Geacht projectteam Harmonieplein,

In vervolg op de klankbordgroep bijeenkomst van 26 augustus 2024 met betrekking tot de bouw van het Harmonieplein Zuidblok en de gewijzigde inrichting van het Harmonieplein, vraag ik jullie aandacht voor het volgende.

I. De nieuwe ontwerptekening van de tijdelijke inrichting van het Harmonieplein (Zie aangehecht Bijlage 1) en de bouw van het Zuidblok

Betreft: Stedenbouwkundig Plan Harmonieplein – Noordblok en Tijdelijke inrichting

Bijlage 1 - Tijdelijke Inrichting Harmonieplein zoals voorgesteld door de gemeente met aanvullende opmerkingen in rood

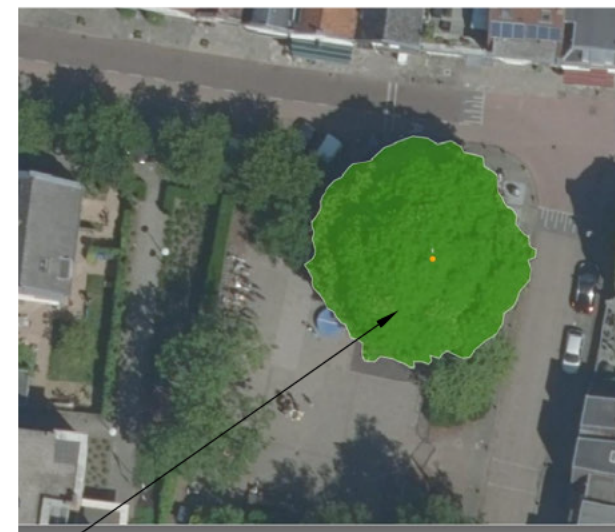
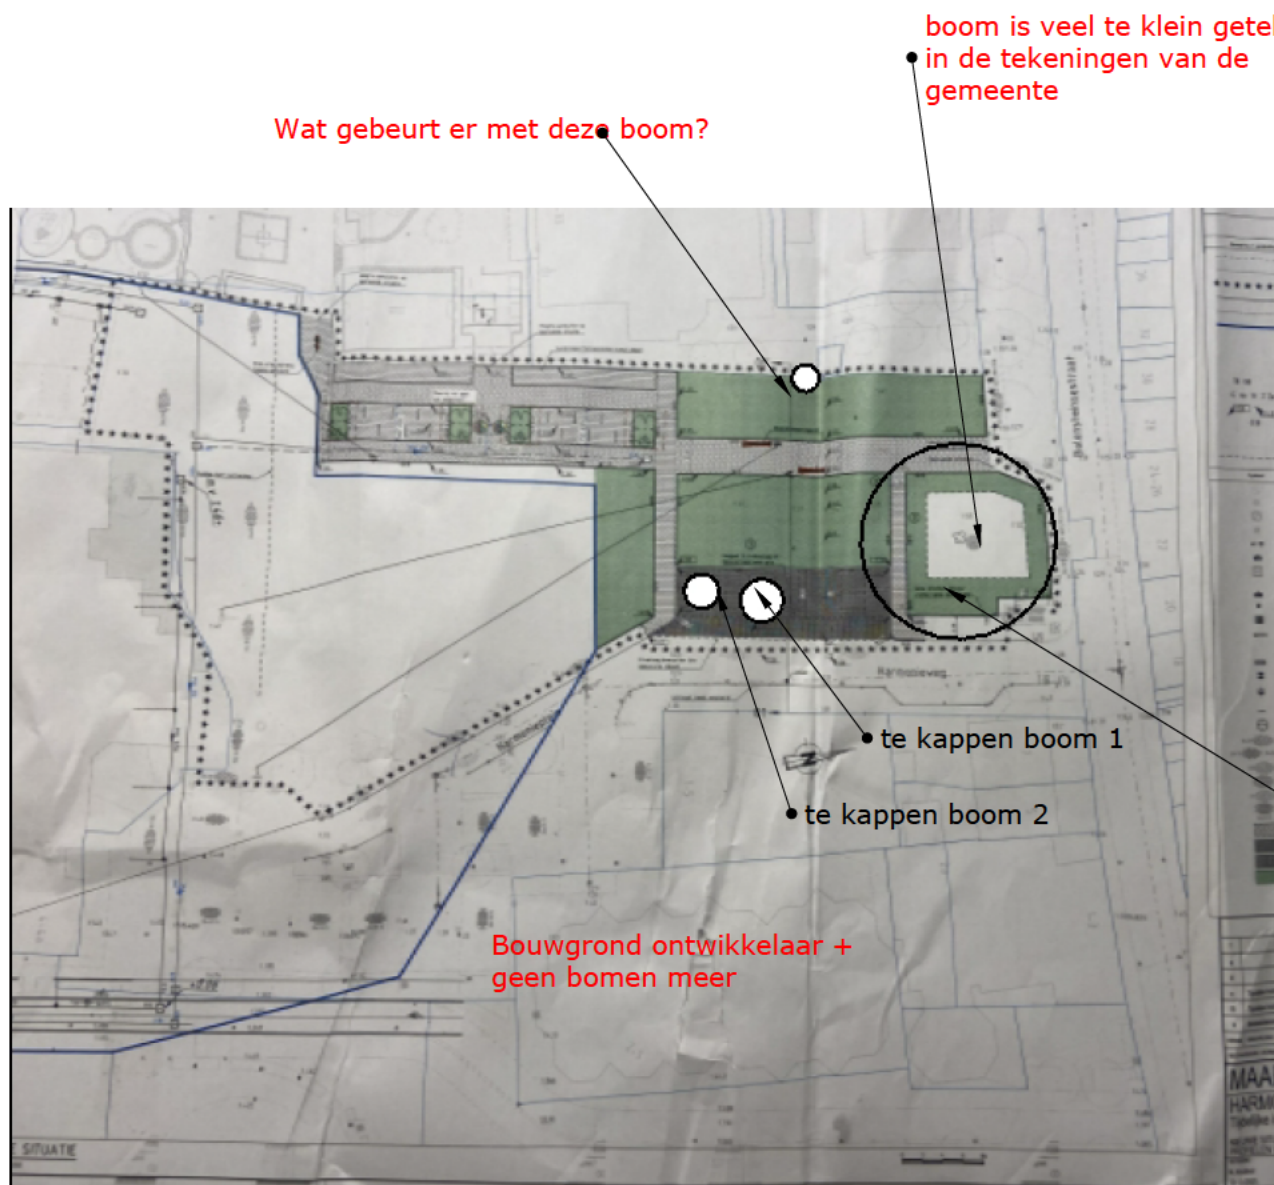
a) **ALLE BOMEN (behalve de monumentale kastanjeboom)** op of rondom het Harmonieplein (inclusief parkeerplaats) worden gekapt, omdat de bouwer van het Zuidblok een heel groot deel van het Harmonieplein nodig blijkt te hebben om te kunnen slopen /bouwen en ten behoeve van 9 nieuwe parkeerplaatsen.

b) In de vorige tijdelijke inrichting van het Harmonieplein waren 7 tijdelijke parkeerplekken voorzien en werd met omwonenden overeengekomen om een mooie grote gezonde boom aan de rand van het plein te behouden (zie boom 1 in Bijlage 1). Nu wil de gemeente ten gunste van twee extra (tijdelijke) parkeerplaatsen deze laatste gezonde grote boom die niet voor de bouw hoeft te worden gesloopt, alsnog kappen (zie Bijlage 1). Uit feitelijke waarneming blijkt iedere dag dat er voldoende parkeerplekken in deze buurt zijn (zeker binnen een straal van 200-300 meter rondom deze buurt) en de parkeerdrukmeting die de gemeente onlangs heeft uitgevoerd bevestigt dit. Dagelijks zijn wij omringd door lege parkeerplekken die weinig duurzaam zijn (tegels, tegels en nog meer tegels) en niet bijdragen aan de algemene ambitie om tegels te vervangen voor groen. Om nu de laatste boom (naast de monumentale boom) op dit plein te kappen voor 2 betegelde tijdelijke parkeerplekken die elders al beschikbaar zijn, vinden wij onbegrijpelijk. (NB: de parkeerplekken die door de bouw vervallen aan de Harmonieweg mogen niet meer dan 2 uur worden gebruikt en zijn daarmee geen volwaardige parkeerplaatsen die verdwijnen).

c) Bovendien lijkt de gemeente voornemens om een deel van de nieuwe en/of tijdelijke parkeerplekken en de looproute naar het kindcentrum ook deels onder de monumentale kastanjeboom te willen realiseren. Dit is in strijd met de noodzakelijke zorg die de gemeente moet bieden aan de kastanjeboom en is ook niet toegestaan volgens de Boom Effect Analyse zoals opgenomen in het vastgestelde Bestemmingsplan Harmonieplein Zuidblok waaronder hieronder meer.

d) Op geen enkele tekening van de gemeente lijkt de monumentale kastanjeboom met de juiste maat te worden weergegeven. In geen enkel bestemmingsplan en ook niet in Bijlage 1. Daar is de boom zelfs als een heel vaag wit vierkantje weergegeven met wat groen eromheen. Stelselmatig lijkt de kruin kleiner afgebeeld. En dat is uitermate kwalijk want het heeft er alle schijn van dat de gemeente de monumentale boom langzamerhand probeert weg te werken. Dit ter voorbereiding op het Noordblok zodat de gemeente het plein kan volstouwen met parkeerplaatsen ten behoeve van een projectontwikkelaar, in plaats van een duurzaam beleid en mobiliteitsplan te ontwikkelen voor het centrum van Maarssen-dorp. Op de plannen van de gemeente (zowel Bijlage 1 als de ontwerpschets van de openbare ruimte die op pagina 76-77 van het bestemmingsplan Zuidblok wordt weergegeven) lijkt de gemeente in feite grote delen onder de boom te willen bestraten terwijl dit volgens de BEA van de gemeente helemaal niet mag. De ontwerpen wekken een verkeerde indruk naar besluitvormers (gemeenteraad) en burgers, waardoor niemand de juiste vragen kan stellen en goede besluiten kan nemen. De maten van de kruin van de kastanjeboom staan op geen enkele tekening vermeld en zijn dus niet verifieerbaar. De BEA is gemaakt door de firma Boomtotaalzorg en is aan het bestemmingsplan Harmonieplein Zuidblok als bijlage toegevoegd. De conclusie van deze analyse is helder:

De gemeente wekt volgens ons de indruk onder haar eigen toezeggingen uit te willen komen door de monumentale kastanjeboom kleiner in te tekenen en zo plannen die niet lijken te stroken met de BEA alsnog te kunnen realiseren. Van het voeden van de boom is ook geenszins gebleken. Als wij hieromtrent vragen stellen worden deze stelselmatig ontweken.

werkelijke afmeting kruin boom (rapport Copijn d.d 27-06-2024)

Circle laat werkelijke afmeting kruin van de boom zien

Wij verzoeken de gemeente om (i) ons een adequaat ontwerp van de tijdelijke inrichting van het Harmonieplein te sturen met een juiste afmeting van de monumentale boom erop en (ii) aan te geven hoe ze voornemens is deze boom verder te beschermen.

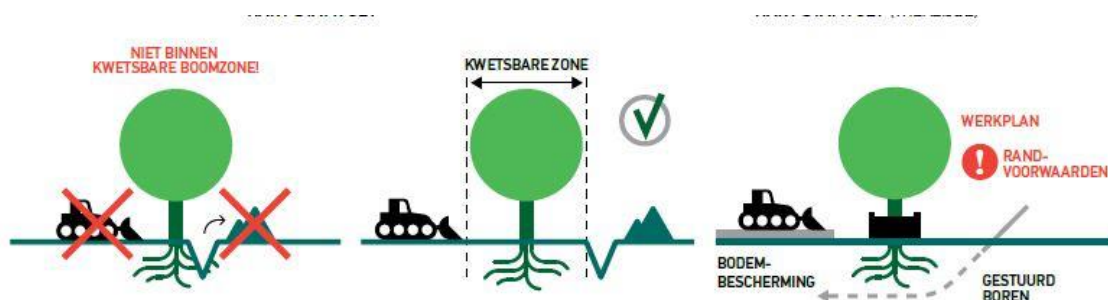
Naar verluidt is het voornemen om 6 parkeerplaatsen te realiseren onder de kroonprojectie aan de zuidelijk kant van de boom. De parkeerplaatsen reiken tot ongeveer een meter uit de stamvoet. Onduidelijk is of er daarnaast nog een verharde uitstapzone gerealiseerd moet worden.

De ouderdom van de boom alsmede de kwetsbare conditie waarin de boom verkeert tot uiterste voorzichtigheid wat betreft bouw en aanleg rond of onder deze boom. Temeer daar de huidige groeiplaats van de boom verre van optimaal is. In ieder geval is de groeiplaats redelijk uitgeput, gezien de geringe groei van de boom van de afgelopen jaren. Er is bovendien sprake van een oppervlakkige beworteling. Een substantieel deel van het wortelpakket zit in de bovenste deel van de bodem.

Het huidige voornemen is om parkeerplaatsen aan te leggen door onder de kroon 50 cm af te graven. Indien de parkeerplaatsen bovendien waterpas worden aangelegd betekent het zelfs dat er richting stamvoet meer afgegraven moet worden. Daarbij komt dat de boom relatief laag vertakt is. De takken reiken tot ongeveer 2 – 2,5 meter boven het maaiveld. Zonder snoei van takken zijn de parkeerplaatsen dus niet geschikt voor vrachtwagens en bijvoorbeeld auto's met een beladen imperial. Om ze daarvoor wel geschikt te maken zal de kroon substantieel (op)gesnoeid moeten worden. Hetgeen niet wenselijk is.

De te verwachten gevolgen van deze specifieke ingreep (realisatie parkeerplaatsen onder de kroon) zijn derhalve 'zeer negatief' voor de boom. Uitvoering op deze wijze is desastreus voor het duurzaam voortbestaan van de paardenkastanje.

1. Geen (of minder) parkeerplaatsen onder de boom
 - a. Geen parkeerplaatsen onder de kroon van de boom verdient met afstand de voorkeur.
 - b. Beste alternatief is realisatie van maximaal vier parkeerplaatsen onder de kroon met gebruikmaking van sandwich constructie als beschreven. De afstand tussen de stamvoet en parkeerplaats moet namelijk groter zijn, vanwege voorzienbare schade aan wortelaanzet. Bij de aanleg van de parkeerplaatsen zal eveneens met 'klein' materieel gewerkt moeten worden om stoot schade aan de stam en de kroon van de boom te voorkomen. De parkeerplaatsen moeten voorts slechts geschikt zijn voor personenauto's. Opkronen van de boom is niet gewenst vanwege het risico op achteruitgang van conditie en vanwege het verlies van de markante habitus van de boom.

Gewijzigd stedenbouwkundig plan op ondergrond BEA, aangeleverd door omwonenden

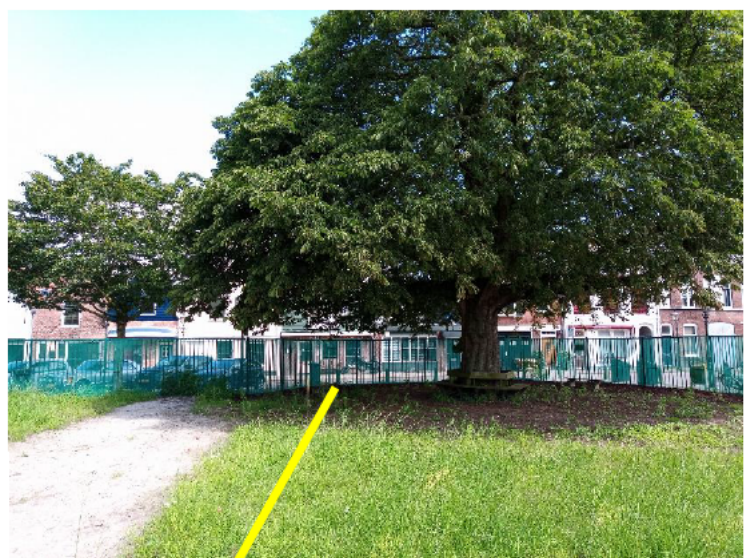
Men is voornemens op het voormalige schoolplein parkeerplaatsen te realiseren, naar verluid om enkele piekmomenten in parkeertekorten in het centrum te kunnen opvangen. In 2017 is reeds een BEA (Bomen Effect Analyse) uitgevoerd op het gebied, om de effecten van dergelijke werkzaamheden op de boom te toetsen. De conclusie van deze BEA is, dat elke activiteit binnen de groeiplaats van de boom ongewenst is, en negatieve effecten teweeg kan brengen op het duurzaam voortbestaan. Derhalve zijn de plannen aangepast en is een nieuw ontwerp ontstaan, waarbij minder parkeerplaatsen zijn ingetekend.

Ervan uitgaande dat bovenstaande afbeelding het gewijzigde ontwerp is, betekent het dat er nog steeds parkeerplaatsen binnen de groeiplaats van de boom te liggen. Daarnaast is een nieuwe inrit voor het terrein ingetekend, die ook deels binnen de kroonprojectie en groeiplaats valt. In het veld is uitgerekend welke ruimte nodig is voor de parkeerplaatsen aan de westkant van het terrein, en de nieuwe inrit.

Door de huidige toestand van de boom is een hoge toekomstverwachting toegekend. Geadviseerd wordt verbeteringen aan te brengen in de huidige groeiplaats door middel van het toedienen van voeding om de boom een extra duwtje in de rug te geven. Omdat het een monumentale boom betreft is duurzame instandhouding van belang. Het aanbrengen van parkeervakken en een rijbaan binnen de groeiplaats en kroonprojectie leidt onvermijdelijk tot wortelverlies, wat de conditie van de boom hoogstwaarschijnlijk zal verminderen. Uitvoering van de voorliggende plannen is niet wenselijk, alternatieven uitdenken voor de terreininrichting is aan de orde. Daarbij realiseren we ons dat we de planvorming en de zorgvuldige omgang met de boom door de gemeente niet kennen. Daarom sluiten we ook niet uit dat er door de gemeente reeds acties zijn ondernomen om de situatie zo optimaal mogelijk te maken, al dan niet met een extern boomonderzoeksbureau. Deze notitie moet daarom met de nodige voorzichtigheid worden ingebracht en gelezen omdat de onafhankelijk adviseur van Copijn het proces en de planvorming niet kent en in opdracht van omwonenden werkt. In de media² is ook reeds genoemd dat de boom ziek is maar dat er uitgebreid technisch onderzoek plaatsvindt. Dit laat temeer zien dat elke ingreep in de groeiplaats het aftakelingsproces kan versnellen, de conclusie in deze notitie is dat de boom nog jaren mee kan waardoor elke inspanning om zo zorgvuldig mogelijk met de groeiplaats om te gaan meer dan de moeite waard is. Bij voorkeur wordt de kroonprojectie geheel ingericht met een dunne mulchlaag en fysiek afgezet. Het verdient aanbeveling om juist in gezamenlijkheid op een constructieve wijze de planvorming verder vorm te geven teneinde de wens tot parkeren en duurzame inpassing van de groeiplaats samen te laten gaan.
